## OBRAS DE MODERNIZAÇÃO DA DA LINHA DO OESTE

# RELATÓRIO PRELIMINAR

OBRAS DE MODERNIZAÇÃO E ELETRIFICAÇÃO DA LINHA DO OESTE  
Troço de Mira Sintra-Meleças a Caldas da Rainha

**CONCELHO DE TORRES VEDRAS**

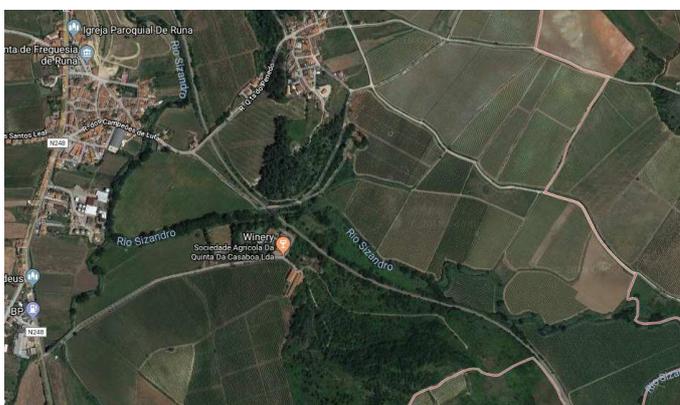
Face ao atrás exposto, considera-se que no geral, apenas se apresentam um conjunto de questões técnicas que visam justificar o local de implantação. Contudo, as mesmas não são demonstrativas da total inevitabilidade da localização proposta para a Subestação. Os argumentos apresentados apenas versam, no essencial, preocupações relacionadas com o Projeto em si mesmo.

Pese embora o entendimento do proponente, que assim minimiza os impactes por ter menos extensão de linha, tal carecia de uma demonstração comparativa com outras soluções de localização para a Subestação.

Face ao exposto pelo proponente não se considera que as questões ambientais, e muito em particular as da Paisagem como estando minimizadas, consideram-se mesmo desvalorizadas.

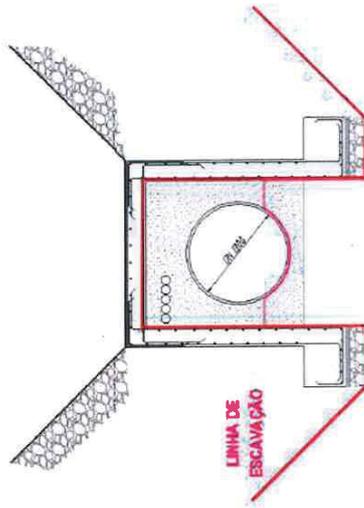
Pela análise dos documentos constantes do Estudo de Impacte Ambiental disponíveis em <https://nbox.apambiente.pt/s/8vNf8e47r4GzZY>, constata-se que o troço da Linha Férrea do Oeste, a modernizar, confina com a área beneficiada do Aproveitamento Hidroagrícola aproximadamente entre os Kms 93+200 e 95+000 (bloco da Amoreira) e entre os Kms 98+500 e 100+000 (bloco de Óbidos). Na zona do bloco da Amoreira estão previstos trabalhos identificados como "ripagem de curvas e de traçado e eletrificação" e na zona do bloco de Óbidos prevê-se a eletrificação da linha bem como a construção de uma passagem superior (km 99+718).

Com base nos elementos em análise identifica-se que a referida passagem superior será construída, maioritariamente, em área beneficiada do Aproveitamento Hidroagrícola e que o aterro de jusante será construído numa zona em que se encontra instalada uma conduta da rede de rega em FFD DN1200 e outra em PEAD DN110 PN10.

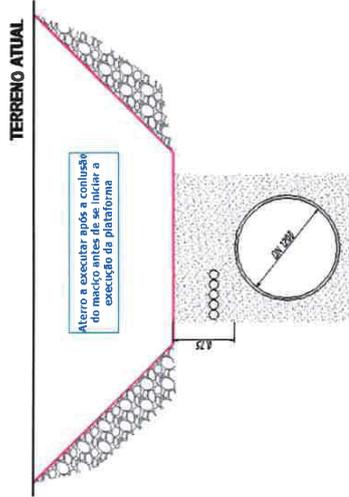
- Após a conclusão de toda a extensão do maciço é afirmado que "...poderão ser iniciados os trabalhos relativos ao aterro para estabelecimento da plataforma de construção da via

de circulação e respetivos taludes." É entendimento da DGADR que os aterros para construção da nova via de circulação deverão ser iniciados apenas quando forem atingidas as cotas do terreno atual, ou seja, antes de se iniciarem os trabalhos para execução do aterro para o estabelecimento da plataforma da via e os taludes deverá ser efetuado o aterro até à cota do terreno atual.

- Informa-se que neste troço de conduta, para além das juntas travadas, existe também um maciço de amarração localizado em R1.3 com as dimensões aproximadas de 4,2x4,5x2,2m, do qual, se anexa uma fotografia. Assim a estrutura em betão armado C30/37 A500NR a construir, deverá ser ajustada neste local de modo a não danificar o maciço atualmente existente.

MODERNIZAÇÃO DA LINHA DO OESTE ENTRE MIRA SINTRA/MELEÇAS E CALDAS DA RAINHA  
KM 20+320 E 107+740 no total de 87,420 Km  
**Alternativas à localização da Subestação de Tração-SST de Runa-Torres Vedras**

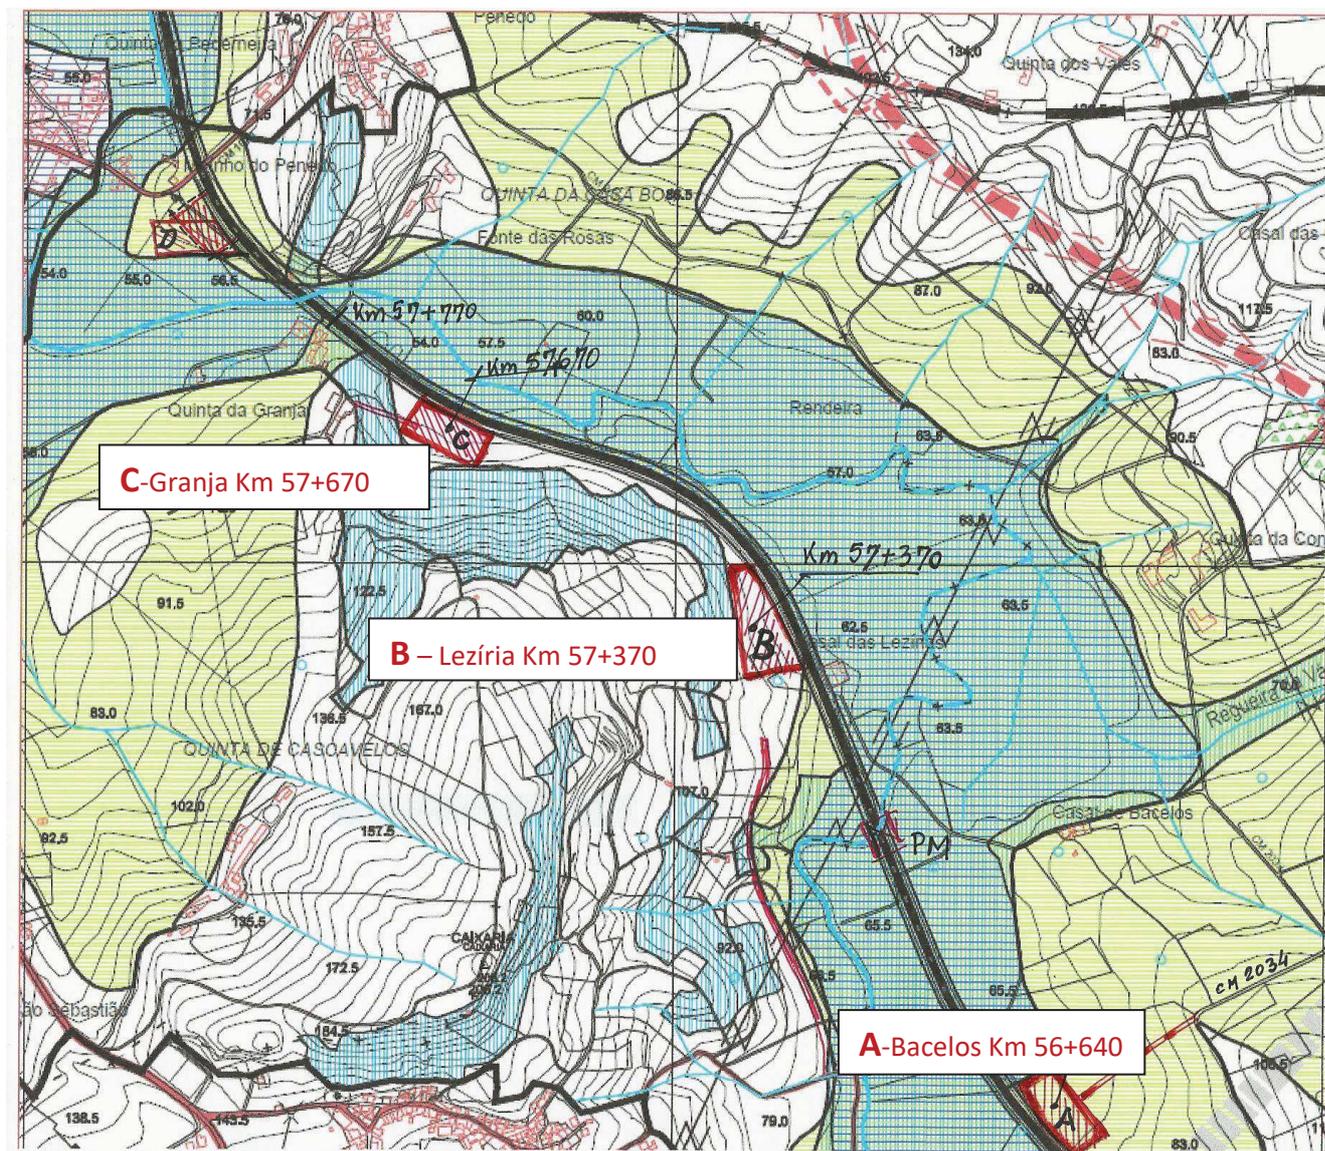
A montante de Runa, na zona da “Tamuje”, indicamos três localizações, A, B e C, em planta de Condicionantes do PDM-TV, acompanhadas por fotografias de cada local alternativo.

MODERNIZAÇÃO DA LINHA DO OESTE ENTRE MIRA SINTRA/MELEÇAS E CALDAS DA RAINHA  
KM 20+320 E 107+740 no total de 87,420 Km  
**Alternativas à localização da Subestação de Tração-SST de Runa-Torres Vedras**

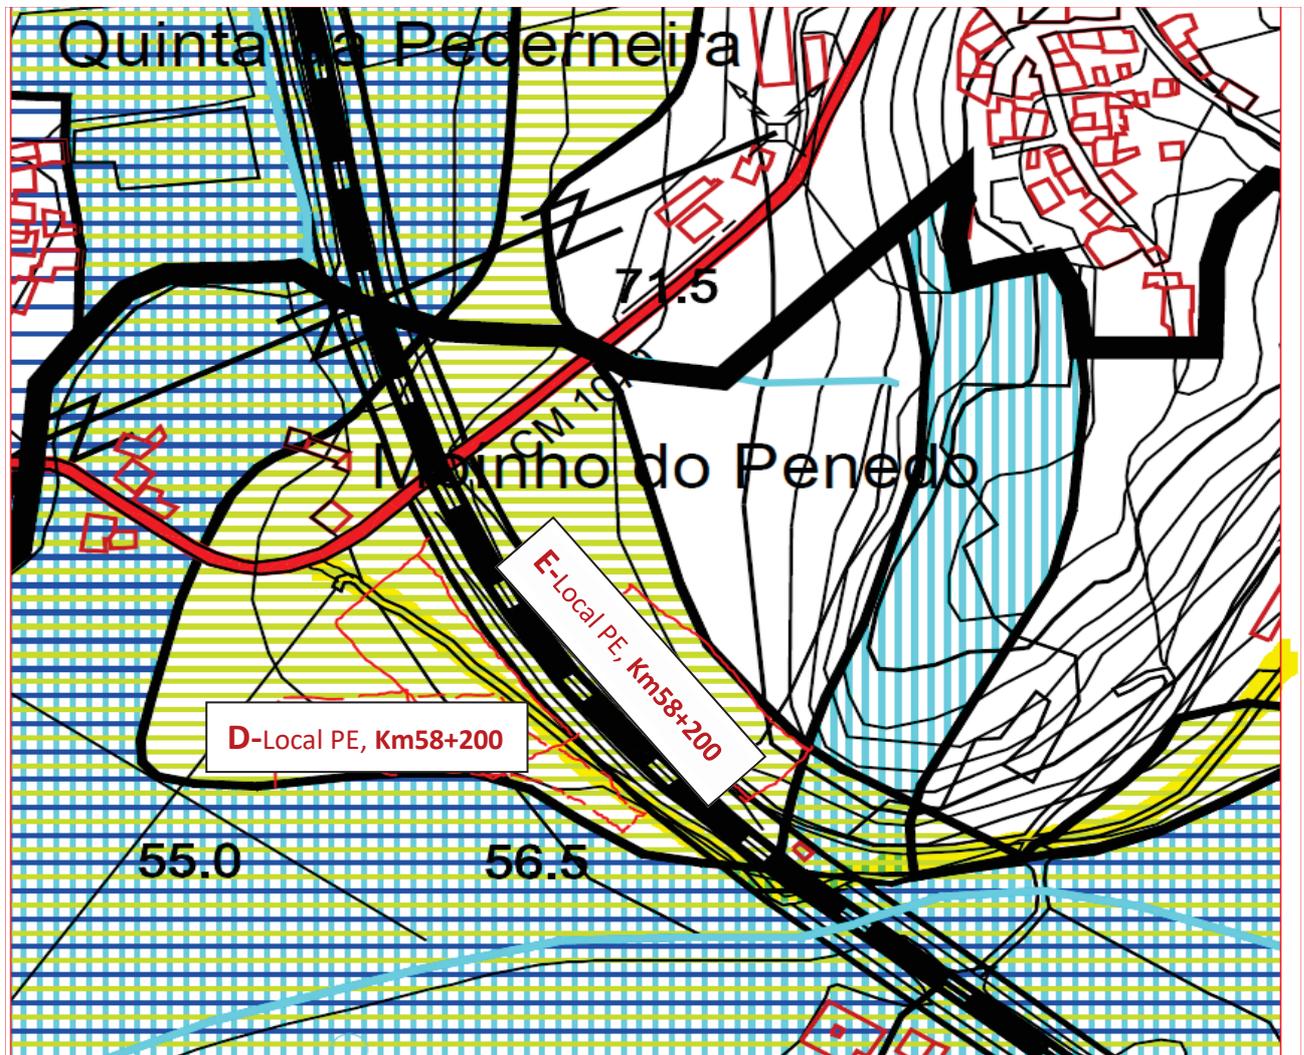
Seguidamente apresentamos duas alternativas precárias (indesejáveis pelos impactes negativos) na zona projetada para a localização da Subestação de Tração ao Km 58+200.
